柏崎刈羽原子力発電所6及び7号炉 審査資料	
資料番号	KK67-009 R00
提出年月日	2022年 1月11日

柏崎刈羽原子力発電所6号及び7号炉
原子炉設置変更許可申請
【所内常設直流電源設備（3系統目）設置】
指摘事項に対する回答

2022年 1月11日（火）
東京電力ホールディングス株式会社

2021年12月7日審査会合における指摘事項及び回答箇所

指摘事項 No. 2

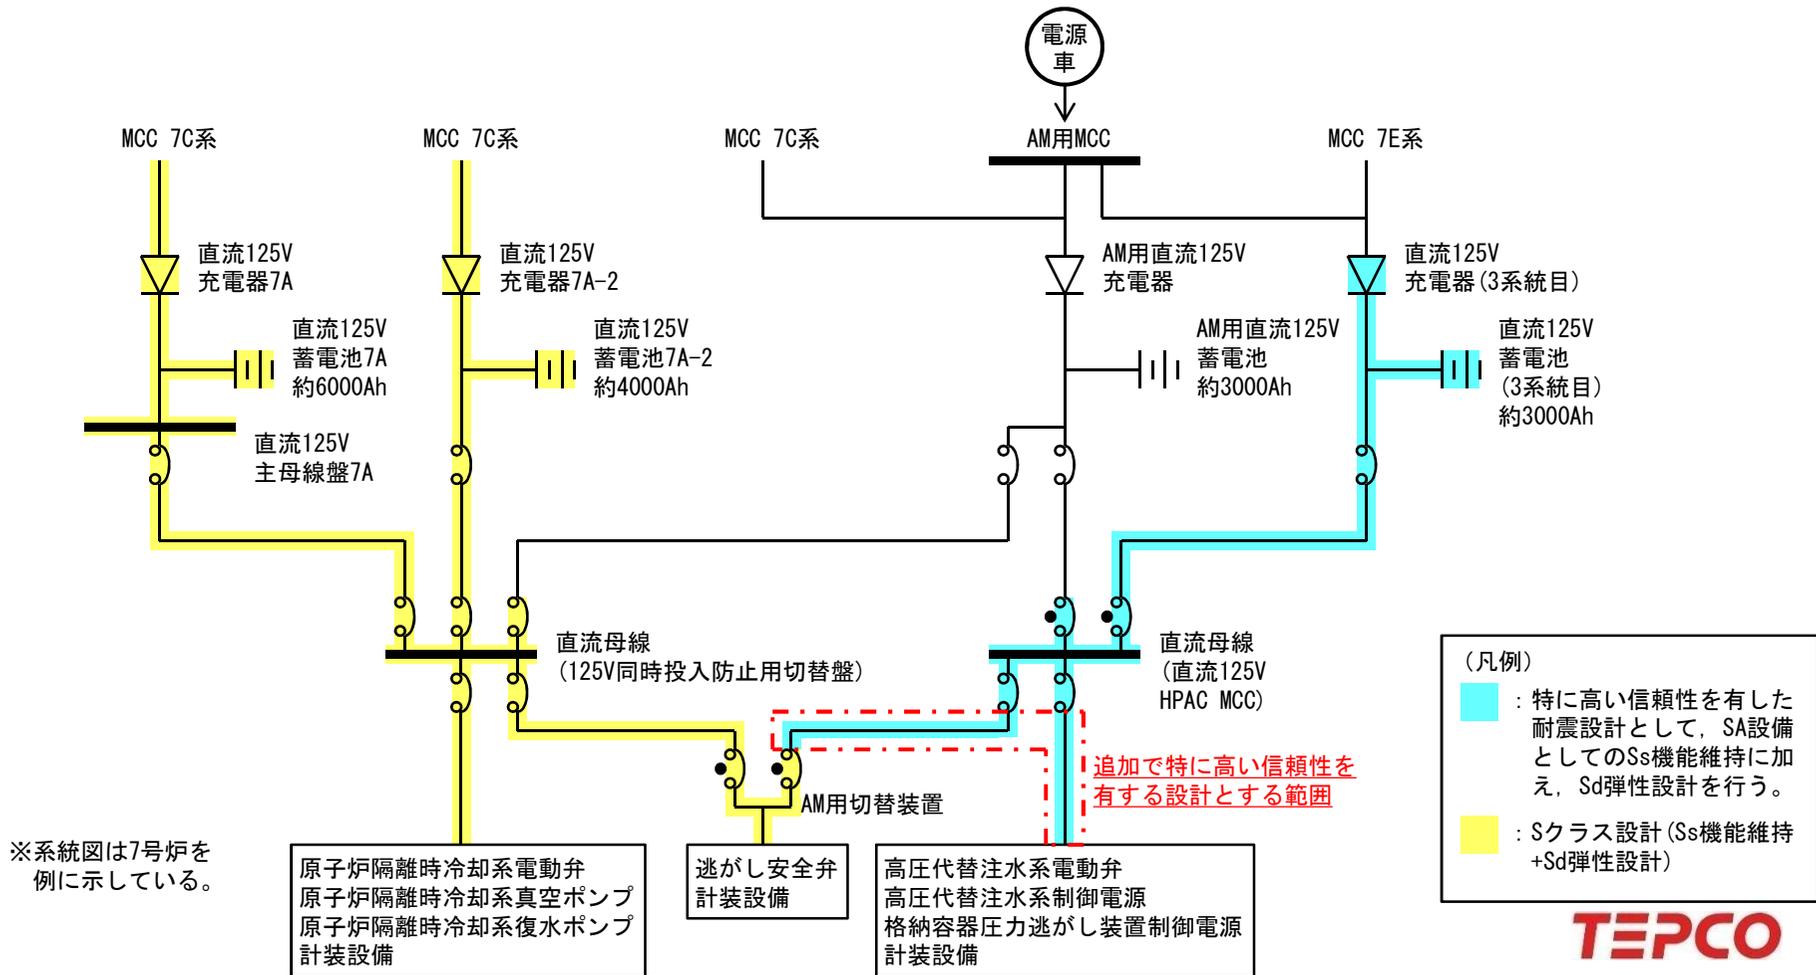
非常用ディーゼル発電機や他のSA系統の電源等との位置的分散についても、57条の適合方針として記載することを検討すること。

【設計方針】

- 所内常設直流電源設備（3系統目）の直流125V蓄電池（3系統目）は、原子炉建屋内に設置することで、コントロール建屋内の蓄電池（非常用）と共通要因によって同時に機能を損なわないよう位置的分散を図る設計とする。また、所内常設直流電源設備（3系統目）の直流125V蓄電池（3系統目）は、原子炉建屋内の非常用ディーゼル発電機、AM用直流125V蓄電池及びAM用直流125V充電器と異なる区画に設置することで、原子炉建屋内に設置する非常用ディーゼル発電機、AM用直流125V蓄電池及びAM用直流125V充電器並びに屋外の原子炉建屋から離れた場所に保管する可搬型直流電源設備の電源車と共通要因によって同時に機能を損なわないよう位置的分散を図る設計とする。
- 所内常設直流電源設備（3系統目）は、蓄電池から直流母線までの系統において、独立した電路で系統構成することにより、非常用直流電源設備の蓄電池から直流母線までの系統、常設代替直流電源設備の蓄電池から直流母線までの系統及び可搬型直流電源設備の電源車から直流母線までの系統に対して、独立性を有する設計とする。
- これらの位置的分散及び電路の独立性によって、所内常設直流電源設備（3系統目）は非常用直流電源設備、常設代替直流電源設備及び可搬型直流電源設備に対して独立性を有する設計とする。

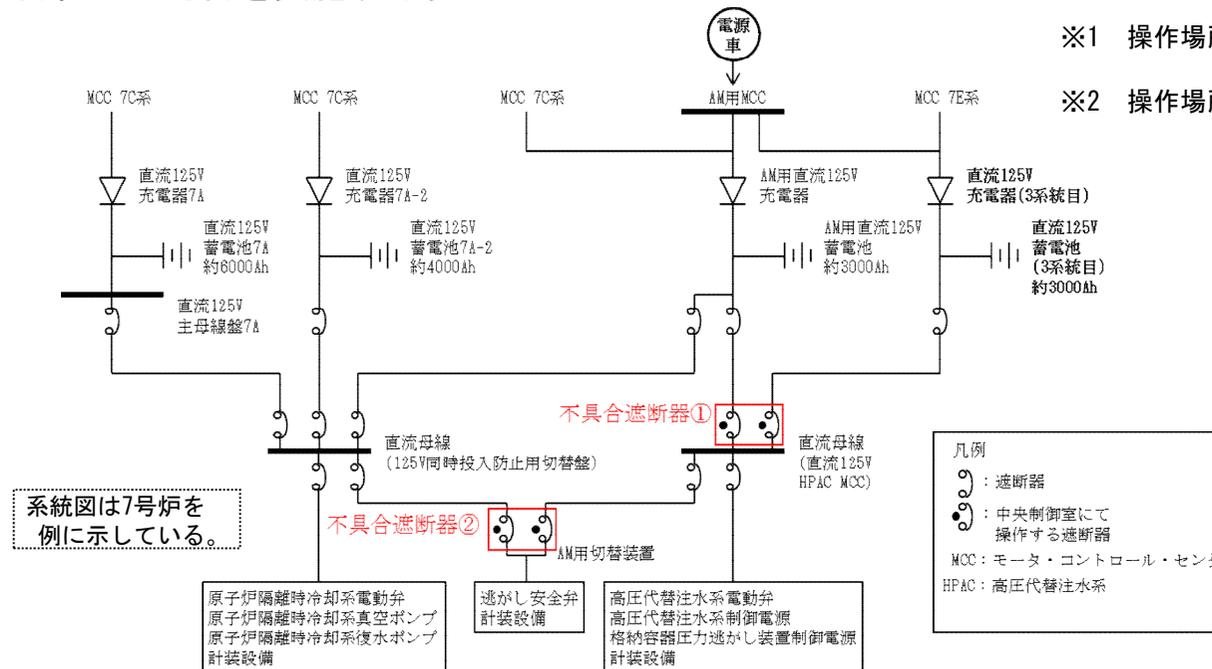
SAの個別条文として選定している5条文を選定した理由について、46条が含まれていない理由も含めて、改めて整理し必要に応じて修正すること。

今回申請する電源設備以外の重大事故等対処設備における個別設備の一部については、申請内容により既許可の基準適合性確認結果に影響を与えるものではなく、本申請との関連性はないが、既許可申請書において、関係する直流電源設備を参照している。所内常設直流電源設備（3系統目）は常設代替直流電源設備及び可搬型直流電源設備と同じ設備に給電することから、既許可申請書に常設代替直流電源設備及び可搬型直流電源設備の記載がある箇所については、下記の通り、電源供給元に所内常設直流電源設備（3系統目）の記載の追加を行う。

条文 (設置許可基準)		設備 記載見直し 箇所の有無	手順 記載見直し 箇所の有無	補足
第45条	原子炉冷却材圧力バウンダリ高圧時に発電用原子炉を冷却するための設備	有	有	本申請は既存設備に変更はなく、及びそれらの運用の変更は伴わず、重大事故等対処施設に係る既設置許可の基準適合性確認結果に影響を与えるものではないが、既許可申請書に記載のある常設代替直流電源設備及び可搬型直流電源設備に対して所内常設直流電源設備（3系統目）の記載の追加を行う。
第52条	水素爆発による原子炉格納容器の破損を防止するための設備			
第53条	水素爆発による原子炉建屋等の損傷を防止するための設備			
第54条	使用済燃料貯蔵槽の冷却等のための設備			
第58条	計装設備			
第46条	原子炉冷却材圧力バウンダリを減圧するための設備	無	有	本申請は既存設備に変更はなく、及びそれらの運用の変更は伴わず、重大事故等対処施設に係る既設置許可の基準適合性確認結果に影響を与えるものではないが、所内常設直流電源設備（3系統目）から既存設備へ給電が可能になることから、手順側に所内常設直流電源設備（3系統目）の記載の追加を行う。
第48条	最終ヒートシンクへ熱を輸送するための設備			
第50条	原子炉格納容器の過圧破損を防止するための設備			
第51条	原子炉格納容器下部の熔融炉心を冷却するための設備			
第57条	電源設備	(関連条文)	(関連条文)	代替電源（直流）に関する条文であり、設備要求を満足することを確認する必要があることから、本条文を適用し、変更する。
その他の条文		無	無	本申請は既存設備に変更はなく、及びそれらの運用の変更は伴わないことから、既設置許可の基準適合性確認結果に影響を与えるものではない。
